AVIS SUITE A EXAMEN DE DOCUMENTS

FICHE N° : 36

PARIS - SNC PARIS 17 AND CO - TRANCHE 2 - CONSTRUCTION ENSEMBLE IMMOBILIER - 4 AVENUE DE LA PORTE DE SAINT OUEN

Désignation – Identification des documents examinés	Reçu le
P17-Retour LEG ING rapport d'étape V4_25-06-2025.pdf	28/08/2025
P17_T2_IN_EXE_LGD_GOE_I003_ARM_I3_S3_028240_C-C. Armatures de Dalles PH SS-3 - Zone 3	17/02/2025
P17_T2_IN_EXE_LGD_GOE_I003_ARM_I2_S4_028209_C-C. Armatures de Dalles PH SS-4 - Zone 2	17/02/2025
P17_T2_IN_EXE_LGD_GOE_I003_ARM_I3_S4_028210_C-C. Armatures de Dalles PH SS-4 - Zone 3	17/02/2025
P17_T2_IN_EXE_LGD_GOE_I003_ARM_I2_S3_028239_B-B. Armatures de Dalles PH SS-3 - Zone 2	17/02/2025
RE_ Question Planchers intermédiaires.msg	17/02/2025
P17_T2_IN_EXE_LGD_GOE_I003_ARM_I3_S3_028240_B-B. Armatures de Dalles PH SS-3 - Zone 3	17/02/2025
P17_T2_IN_EXE_LGD_GOE_I003_ARM_I1_S3_028238_A-A. Armatures Dalle PH SS-3-Zone 1.pdf	17/02/2025
P17_T2_IN_EXE_LGD_GOE_I003_ARM_I1_S4_028208_C-C. Armatures Dalle PH SS-4-Zone 1	17/02/2025
P17_T2_BX_EXE_LGD_GOE_B003_NDC_BZ_TX_128002_E-E. NDC corbeaux métallique support passerelle	14/10/2025

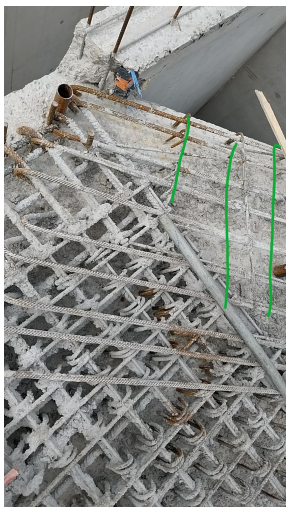
Éléments examinés	Avis*	Observations et commentaires	N°
SEI - Passerelle Totem R+1 - Stabilité au feu 1H	F	La Notice de sécurité du projet indique que la passerelle, bien que non considérée comme dégagement, bénéficiera d'une stabilité au feu d'1h. Le degré SF1H est assuré par une peinture intumescente.	
GOE - Remarque Générale - Noeud de poutres en biais *Exemple noeud B 522 sur B515*

Références: P17_T2_BX_EXE_LGD_GOE_B003_ARM_BZ_R0_128125_C-C. Armatures poutres prefas - PH RDC - Zone 1	S	**Sauf justification au calcul de la reprise de l'effort tranchant dans la section réduite de la poutre au niveau de l'appui. La disposition des cadres réduits dans la poutre B522 n'est pas conforme. L'entreprise devra proposer une justification au calcul, ou prolonger des cadres complets jusqu'à l'appui de la poutre.** **Il conviendra par ailleurs de confirmer que les aciers de suspente de la poutre B522 sont bien pris en compte dans la poutre B 515 (espacement 20cm trop important au niveau de la B522)** **Suite retour LGE, l'avis deviens suspendu :** **-> Justification de l'effort tranchant transmise avec la section réduite. Cependant, la justification prend en compte l'ancrage de 17cm² au droit de la section réduite, ce qui n'est pas le cas, il conviendra de justifier l'ancrage de l'effort par la superposition des bielles avec des angles différents au droit de chaque cadre en tenant en compte la distance de la poutre porteuse. (Inclinaisons de bielles différentes)** **Cette justification devra être reconduite sur l'ensemble des poutres avec ancrages en biais, par exemple B626 dans le PH RDC de la zone bureaux.**	**592**
